**RESPUESTA A LA NOTA DEIA-DEEIA-AC-0161-3110-2022  
PRIMERA INFORMACIÓN ACLARATORIA AL ESTUDIO DE IMPACTO  
AMBIENTAL CATEGORÍA I**

**PROYECTO:  
“DISEÑO, SUMINISTRO, CONSTRUCCIÓN Y FINANCIAMIENTO  
DE PUENTES MODULARES PARA EL PROGRESO-REGIÓN No.4.  
DARIÉN-RÍO CHUCUNAQUE”**

**UBICACIÓN:  
Corregimiento de Metetí y Santa Fé, Distrito de Pinogana y Santa Fé,  
Provincia de Darién**

**PROMOTOR:  
MINISTERIO DE OBRAS PÚBLICAS**

A

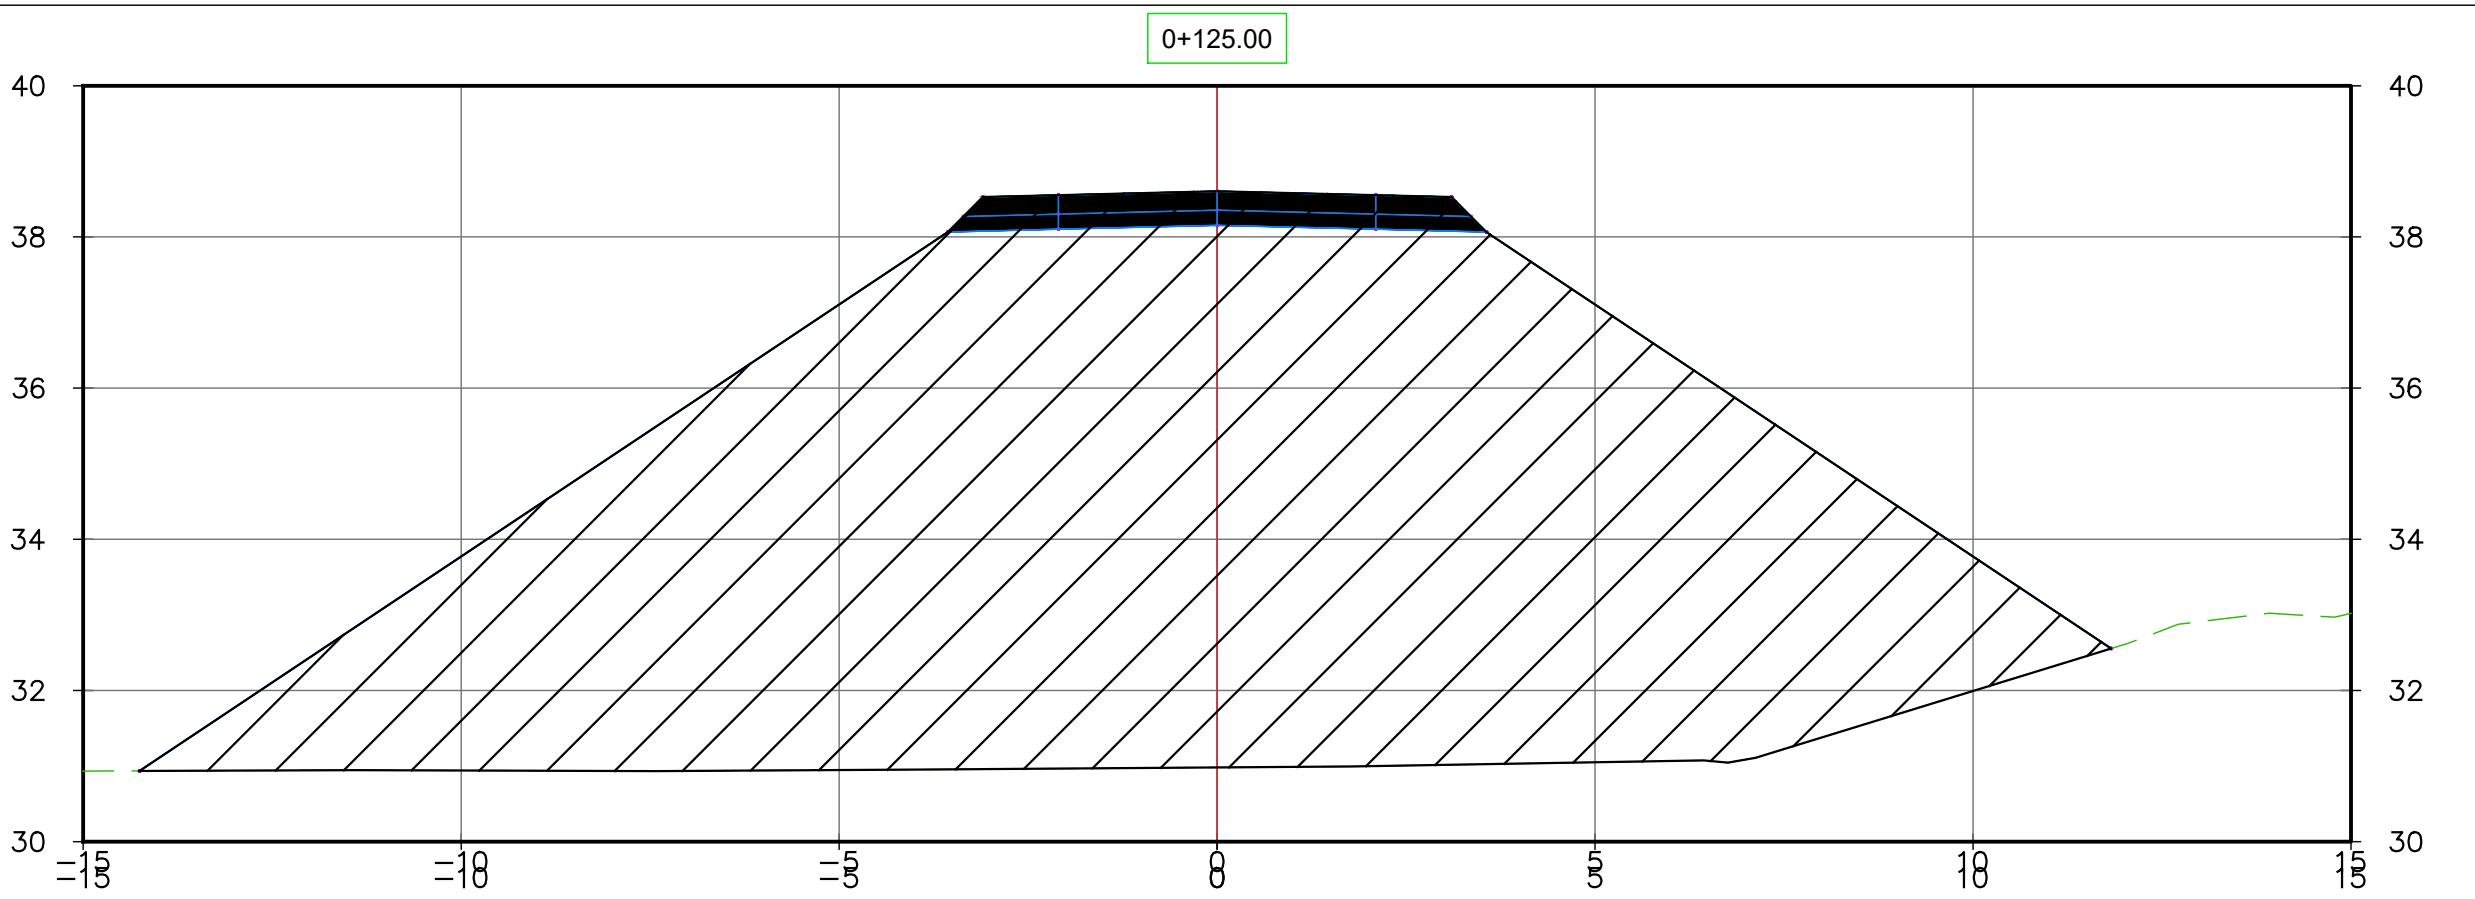
3. En el punto 5.5 Infraestructura a desarrollar y equipo a utilizar, Tabla 4 Desglose de actividades del proyecto, pág. 29, se indica, “Excavación no clasificada (corte) 172.00 m<sup>3</sup>, relleno 737.00 m<sup>3</sup>, limpieza de cauce 900 m<sup>2</sup>”. En el punto 5.2 Ubicación geográfica, incluyendo mapa en escala 1:50,000 y coordenadas UTM, pág. 17 del EsIA, se presentan las coordenadas del proyecto y superficie de 7,982.79 m<sup>2</sup>. Por lo que se solicita:
- a. Presentar planos de los perfiles de corte y relleno donde se establezca: el volumen de movimiento de tierra a generar en el proyecto y volumen de material de relleno e indicar los niveles seguros de terracería.

- a. En el Anexo 2, se presentan los planos de los perfiles de corte y de relleno que se establecerán dentro de la huella del proyecto, cuyo volumen estimado de movimiento de tierra a generar es de 0 m<sup>3</sup> y se contempla un volumen estimado de material de relleno de 2,052.46 m<sup>3</sup>. Los niveles seguros de terracería se determinan a través del estudio hidrológico mediante el Método de Análisis de Crecidas Máximas para un periodo de retorno de 100 años (parámetro establecido por el MOP en el pliego de cargos del proyecto, específicamente para la construcción de puentes). El Nivel de Aguas Máximas Extraordinarias, también conocido como N.A.M.E., representa el nivel de agua que pudiese alcanzar dicha fuente hídrica determinado en el estudio hidrológico bajo el parámetro en mención. El N.A.M.E. se ve reflejado en el plano perfil en la vista de perfil longitudinal del puente, en el Anexo 8 del EsIA (página 198) cuyo valor es de 36.00 m.

**Anexo 3. Proceso de instalación y armado de los Puentes Modulares – *Acrow*  
*Brigde***

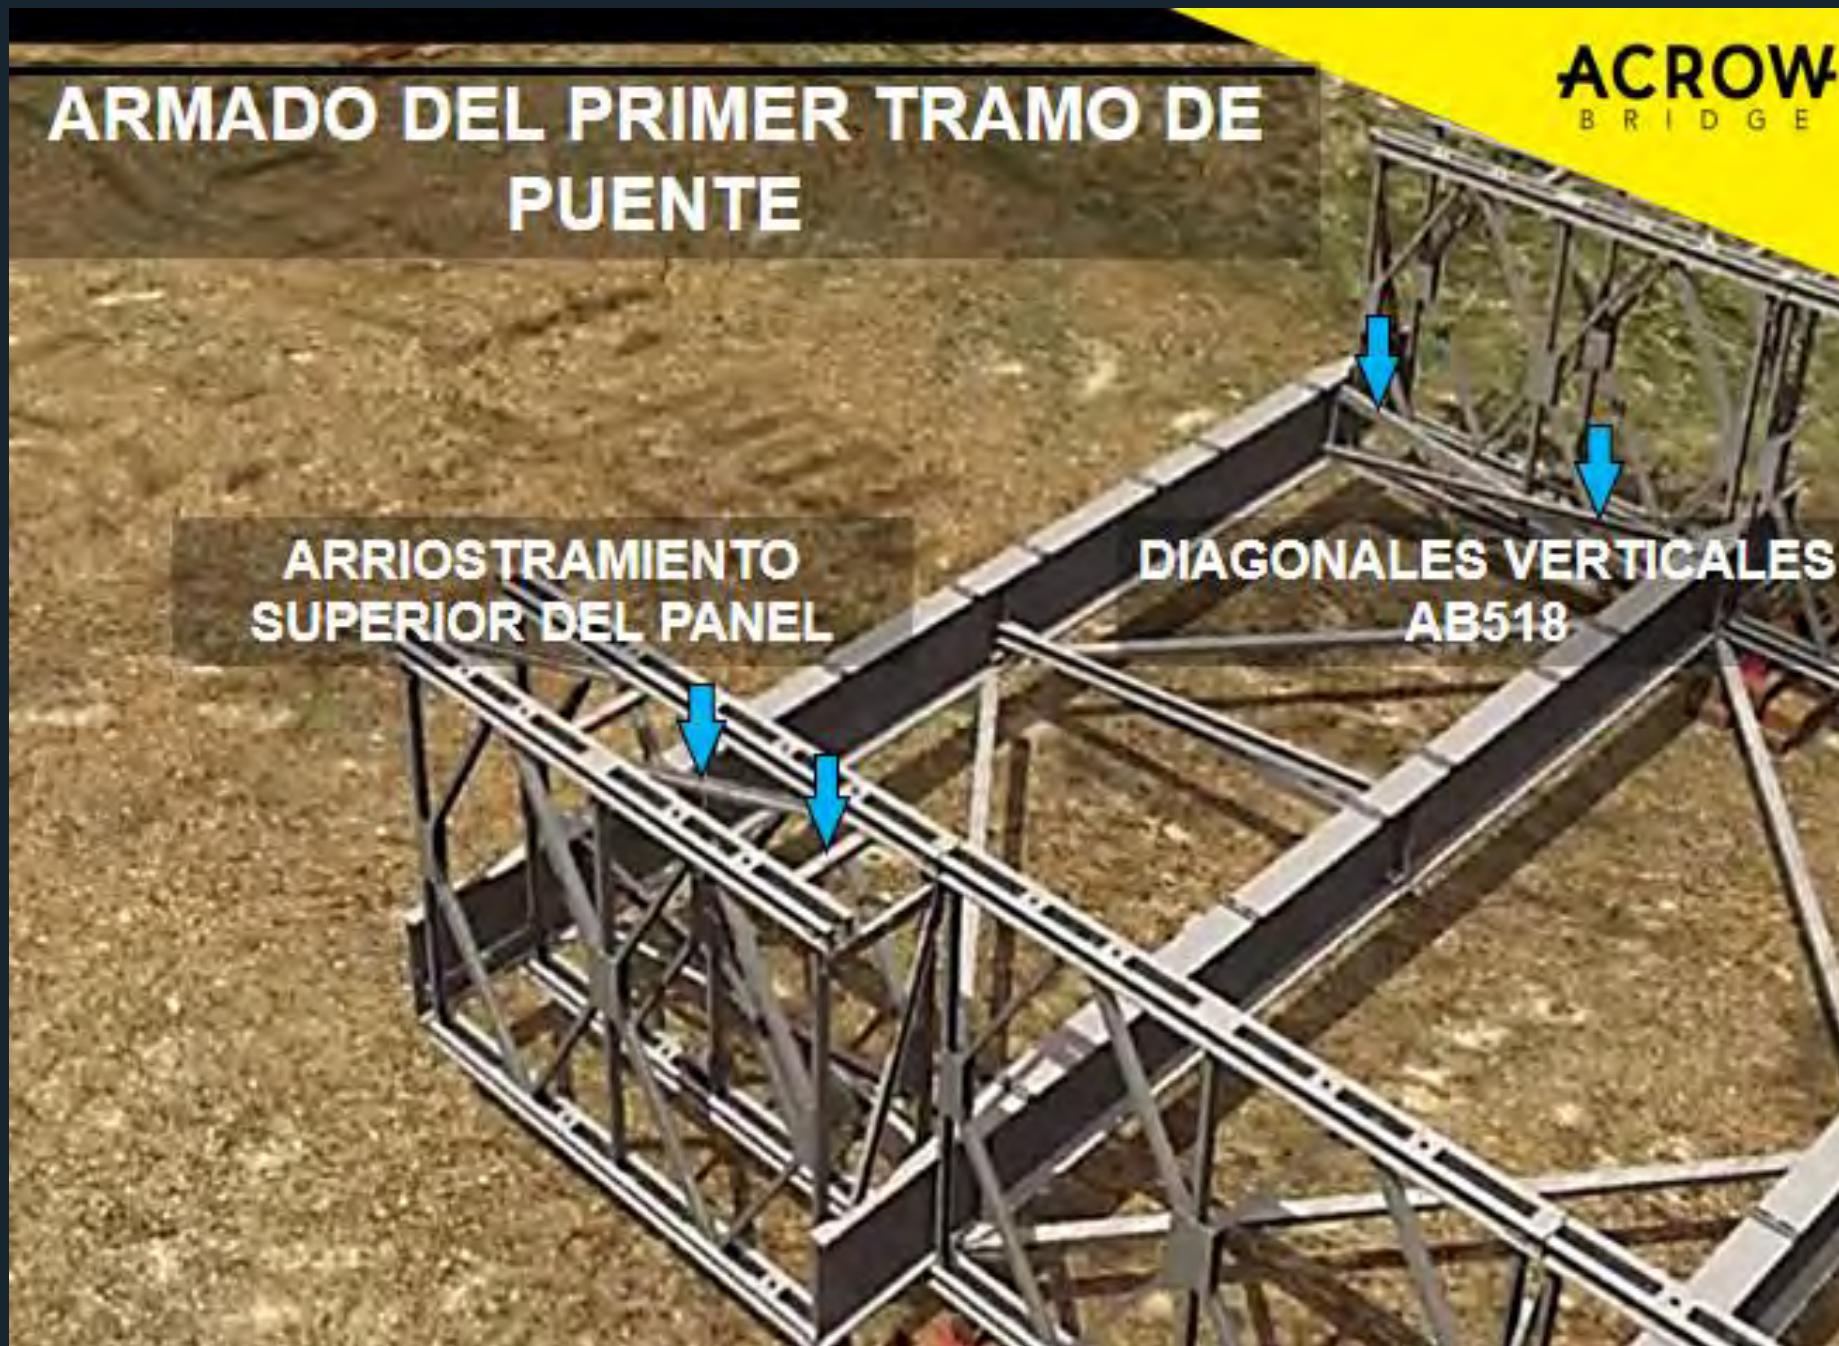
- b. Indicar de donde será obtenido el material a utilizar para el relleno y si el sitio posee Instrumento de Gestión Ambiental aprobado para dicha actividad.**
- c. Aclarar el área del polígono o huella del proyecto que incluya el puente, limpieza de cauce y rampas de acceso al puente, con sus respectivas coordenadas UTM. Representar mediante planos.**
- d. Aportar metodología a utilizar para la actividad de limpieza de cauce e indicar sitio de disposición de material de dicha limpieza.**

- d. Para el desarrollo del proyecto no será necesario realizar limpieza de cauce, ya que la metodología utilizada para la instalación del puente modular descrita en el Anexo 3. Proceso de instalación y armado de los puentes modulares – *Acrow Bridge* no requiere de la actividad de limpieza de cauce.
